改善箇所説明図

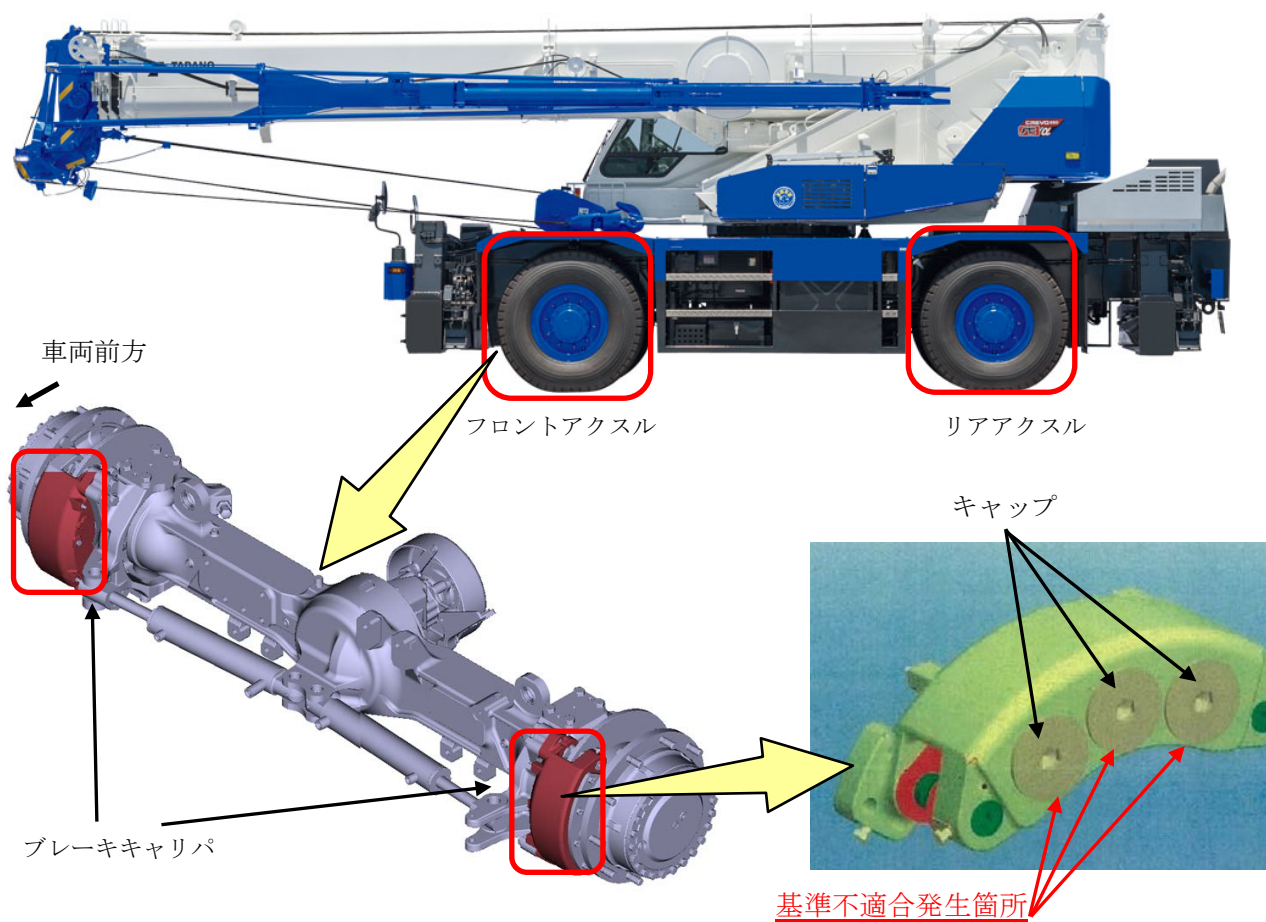
ホイール・クレーンの制動装置において、ブレーキキャリパの製造が不適切なため、キャップの締め付けトルクが低く、ブレーキを作動させる際の液圧でキャップが緩むことがある。そのため、そのままの状態で使用を続けると、キャップ部のシール効果が低下して、ブレーキ液が漏れ、ブレーキ警告灯が点灯し、最悪の場合、制動力が低下するおそれがある。

全車両、ブレーキキャリパのキャップを、適切なトルクで締付ける。なお、ブレーキ液の漏れ、または、キャップに緩みが生じている場合は、Oリングを新品に交換する。

識別：所定位置の白色マーキングにより識別する。
